**Dodatek č. 1  
ke Smlouvě o dílo č. S71/2019/013 uzavřené dne 20.5.2019**

Při provádění stavebních prací na akci **“Revitalizace kanalizace a vodovodu, Rekonstrukce komunikace – realizace stavebních prací“**; evidenční číslo zakázky S71/2019/013 uzavřené dne 20. května 2019, byla zjištěna a oběma smluvními stranami odsouhlasena potřeba změny rozsahu prací na zakázce, které jsou přesně popsány ve Změnovém listě číslo 1, který je nedílnou součástí tohoto dodatku. Z důvodu tam uvedených méněprací a víceprací se smluvní strany dohodly na změně ceny za dílo.

# ZMĚNOVÝ LIST STAVBY

Změna č: 1

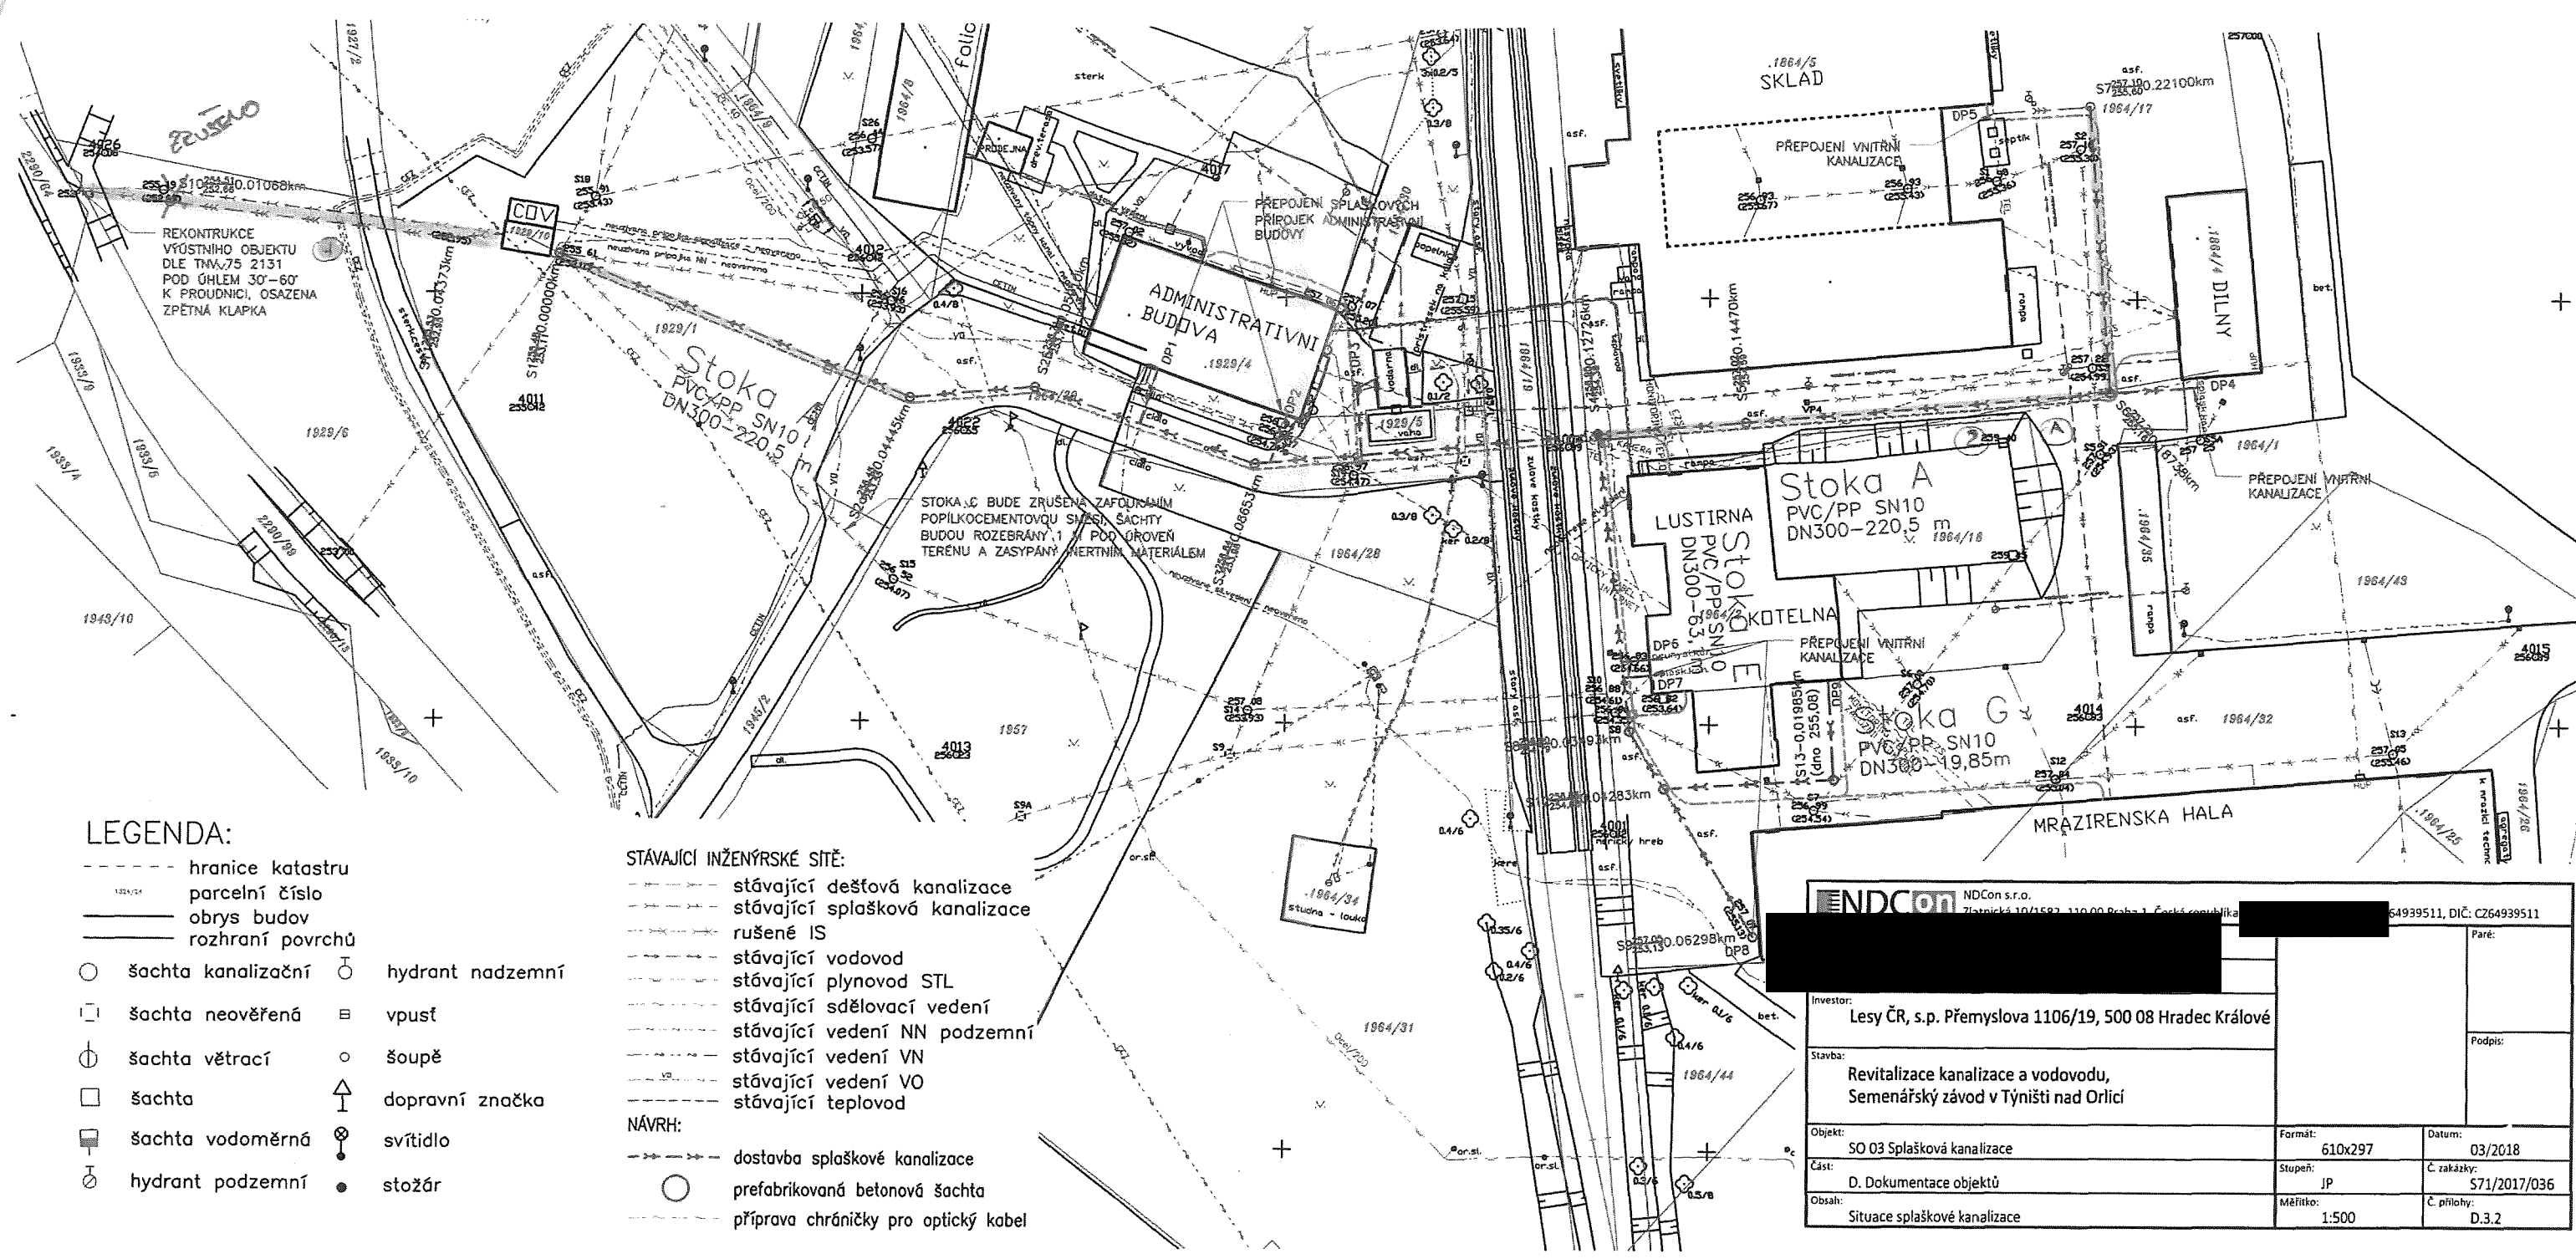
- vypuštění drenážního výkopu vč. drenážního posypu a drenážního potrubí v rozsahu dle příloh
- vypuštění šachty S10 na odtoku z ČOV
- změna obsypového a zásypového materiálu na stoce „A“ (části ALBA – ČOV, S1-S2, S4-S7)

- při výstavbě splaškové kanalizace na stoce „A“ (části ALBA – ČOV) bylo přistoupeno k vypuštění betonové šachty S10. Důvodem bylo narovnání odtoku z ČOV od šachty S11 k výústnímu objektu. Jelikož stoka není delší než požadovaná vzdálenost na čištění a úsek je rovný, není třeba vložení této šachty. Změna přinesla finanční úsporu.

- při výstavbě splaškové kanalizace na stoce „A“ (části ALBA – ČOV, S1-S2, S4-S7) byla navržená drenáž nahrazena štěrkovým podsypem frakce 32/63 tl.150mm. Ke změně bylo přistoupeno z důvodů lepší a jednodušší proveditelnosti, bez vlivu na změnu kvality provádění pokládky potrubí. Změna přinesla finanční úsporu.

- při pokládce splaškové kanalizace na stoce „A“ (části ALBA – ČOV, S1-S2, S4-S7) byla zjištěna v době provádění vyšší hladina spodní vody než bylo projektem uvažováno, proto byl obsyp potrubí nahrazen hrubším kamenivem frakce 8/16mm, který bude po obsypu fungovat i též jako drenáž a bude tím zamezeno vymývání drobných částic, které by byly obsaženy v původním obsypu frakce 0/22mm. Výkopek ze stavební jámy po pokládce kanalizace v komunikacích byl posouzen geologem a na základě geologického posouzení, bylo přistoupeno k záměně zásypového materiálu. Aktivní zóna pod komunikací bude tvořena vrstvou štěrku 0/63mm tl.500mm, zbylý zásyp bude dle potřeby míchán v poměru 50:50 (štěrku 63mm : výkopek).

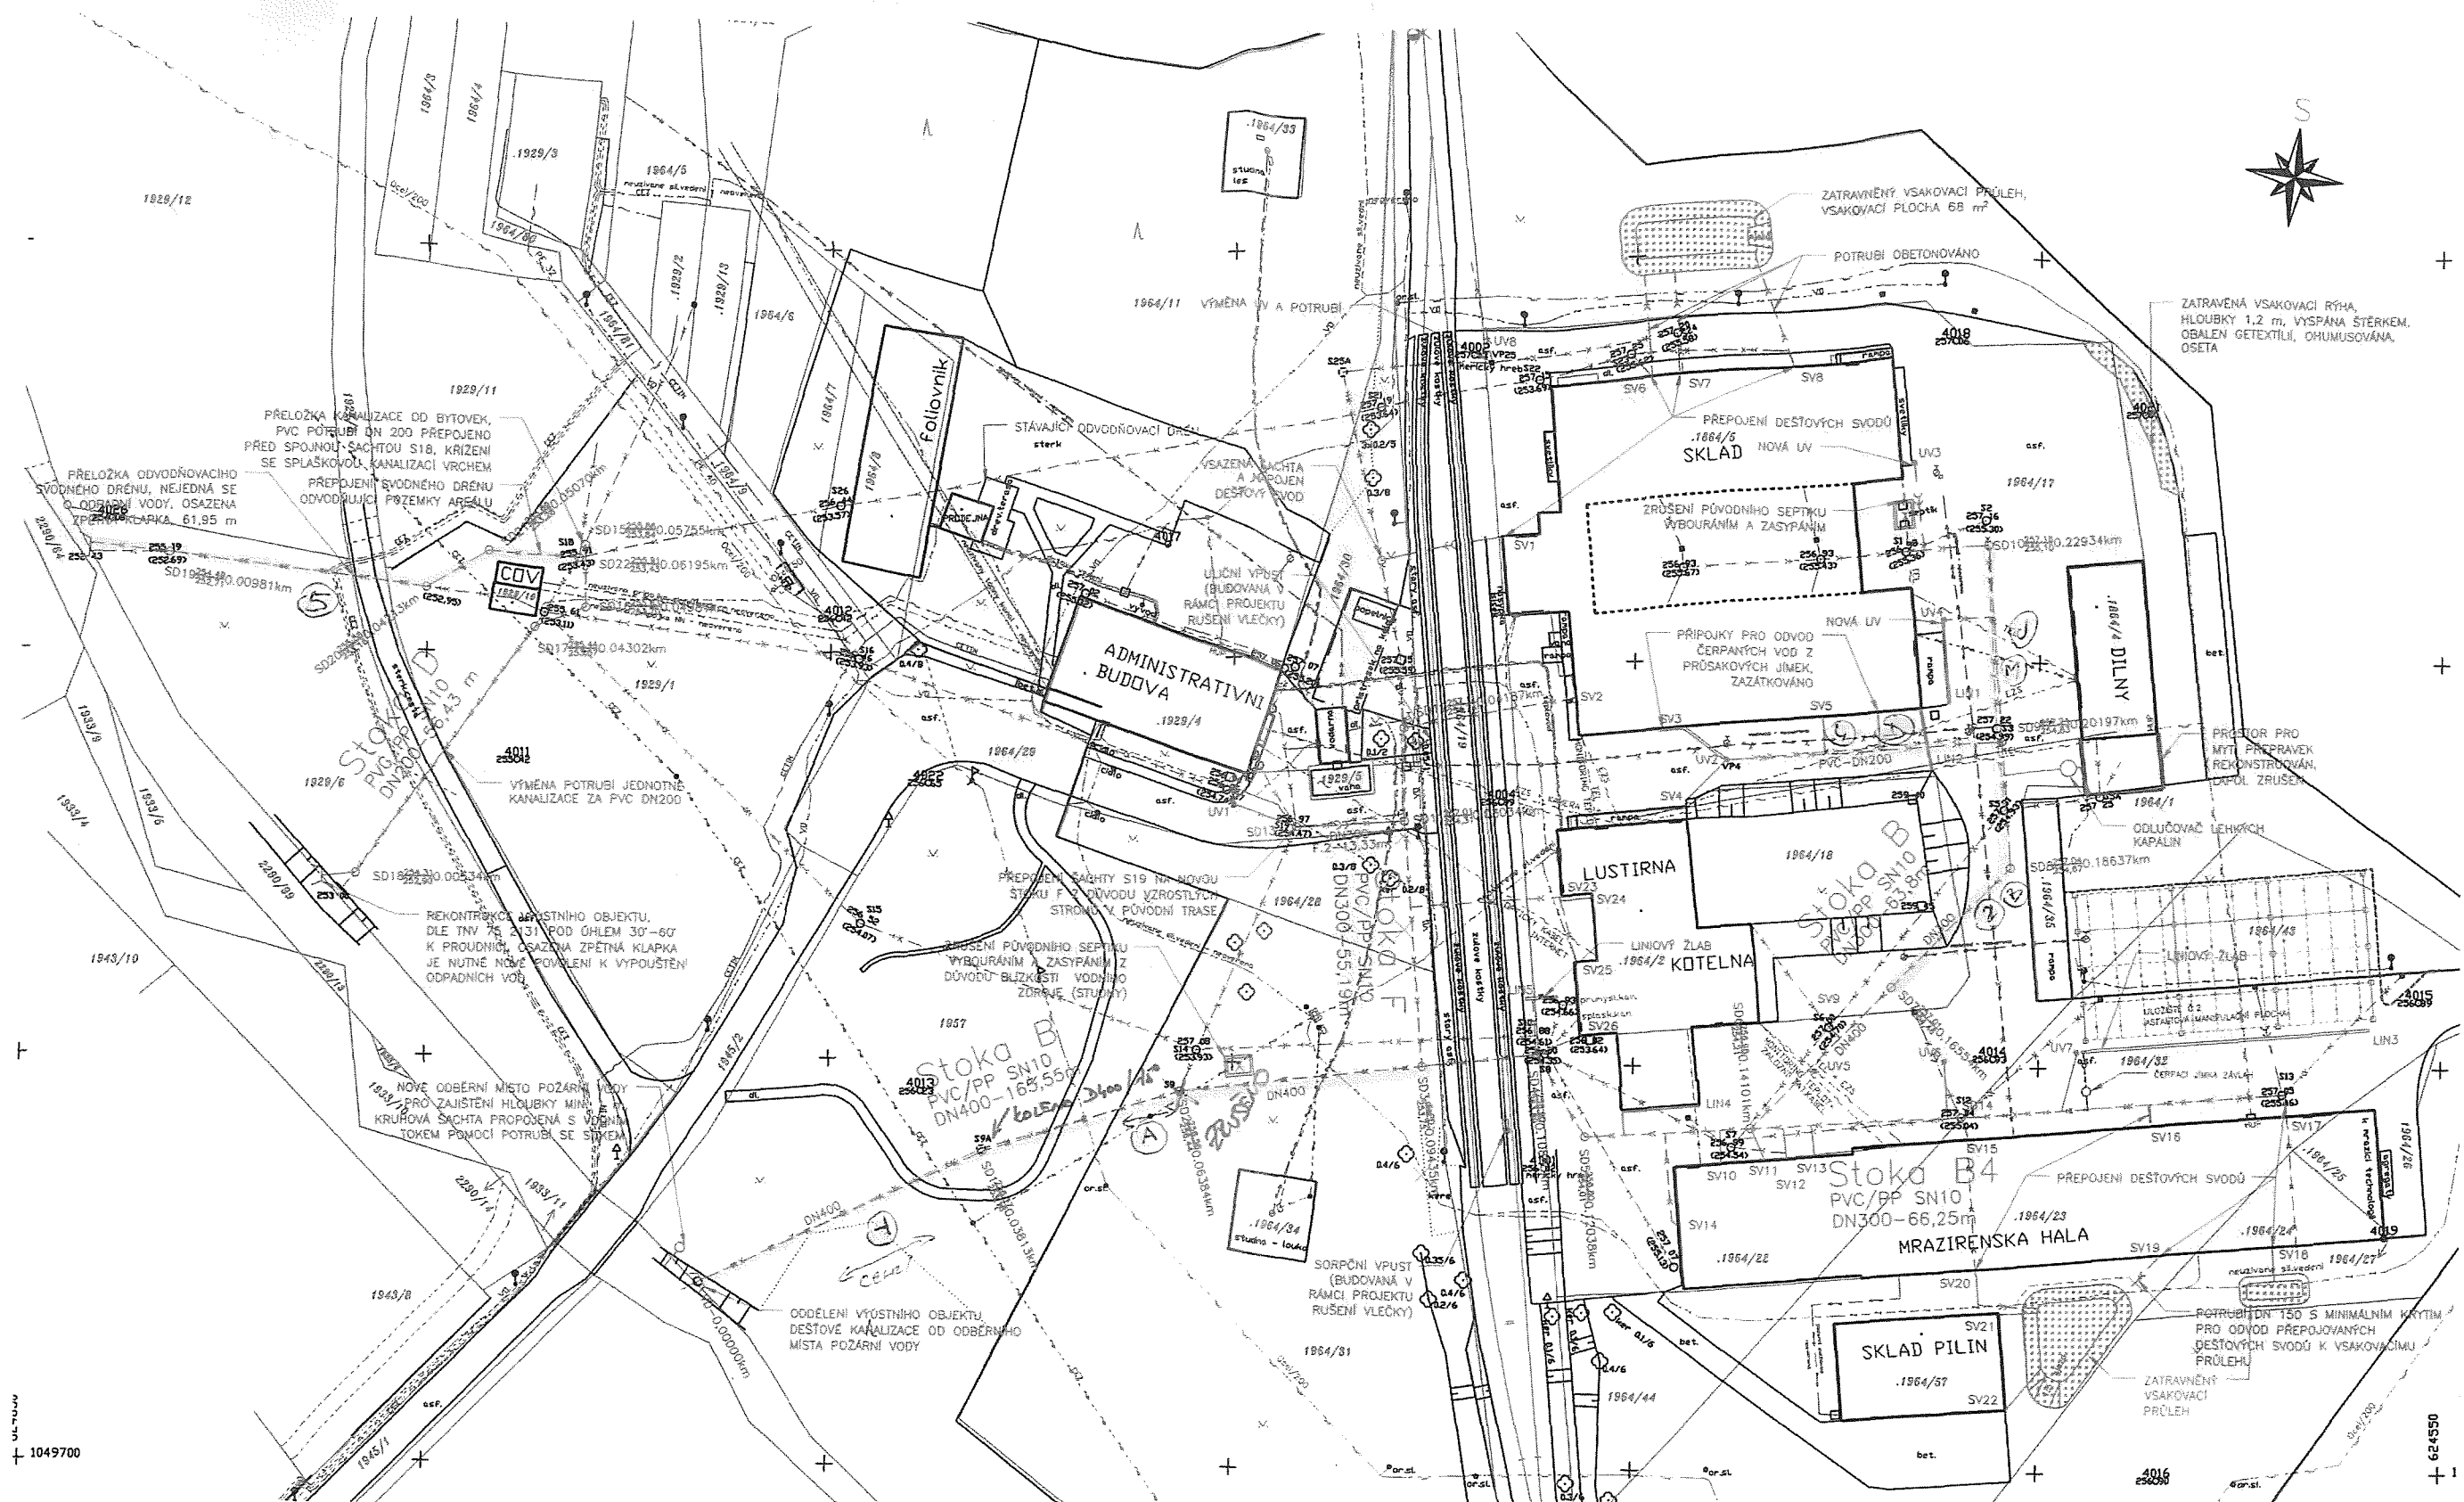
- vypuštění drenážního výkopu vč. drenážního posypu a drenážního potrubí v rozsahu dle příloh
- vypuštění šachty SD2 na stoce „B“
- změna obsypového a zásypového materiálu na stoce „B“ (části ALBA – SD3, SD7-SD10, S9-UV2)

- při výstavbě splaškové kanalizace na stoce „B“ (části ALBA – SD3) byla změněna trasa kanalizace od SD1 k SD3, ke změně bylo přistoupeno z důvodu obav z možného narušení stability sloupu VN, který byl v blízkosti navržené trasy. Obava z narušení vycházela z vyšší hladiny spodní vody a nesoudržného materiálu v okolí sloupu. Z tohoto důvodu upravená trasa vede nyní v dostatečném odstupu od sloupu VN. Je odkloněna kolenem 15° za šachtou SD1 a je v přímé trase k SD3. Toto vedlo k vypuštění šachty SD2, která neměla na této trase již význam. Výkop v místě blízkosti sloupu byl ještě pro větší jistotu hutněn štěrkokodrtí, aby nedocházelo k dodatečnému sedání výkopu a možnému ohrožení sloupu. Hloubka a poměry v daném místě neodpovídaly průzkumům a nedaly se předem předpokládat.

- při výstavbě dešťové kanalizace na stoce „B“ (části ALBA – SD3 (prvních 20m položeno), SD7-SD10, S9-UV2) byla navržená drenáž nahrazena štěrkovým podsypem frakce 32/63 tl.150mm. Ke změně bylo přistoupeno z důvodů lepší a jednodušší proveditelnosti, bez vlivu na změnu kvality provádění pokládky potrubí. Změna přinesla finanční úsporu.

- při pokládce dešťové kanalizace na stoce „B“ (části ALBA – SD3, SD7-SD10, S9-UV2) byla zjištěna v době provádění vyšší hladina spodní vody než bylo projektem uvažováno, proto byl obsyp potrubí nahrazen hrubším kamenivem frakce 8/16mm, který bude po obsypu fungovat i též jako drenáž a bude tím zamezeno vymývání drobných částic, které by byly obsaženy v původním obsypu frakce 0/22mm. Výkopek ze stavební jámy po pokládce kanalizace v komunikacích byl posouzen geologem a na základě geologického posouzení, bylo přistoupeno k záměně zásypového materiálu. Aktivní zóna pod komunikací bude tvořena vrstvou štěrkokodrtě 0/63mm tl.500mm, zbylý zásyp bude dle potřeby míchán v poměru 50:50 (štěrkokodrt' 63mm : výkopek). Projekt uvažoval s lepším materiálem, který se při výkopu samotném nepotvrdil. Změna přinese finanční navýšení.
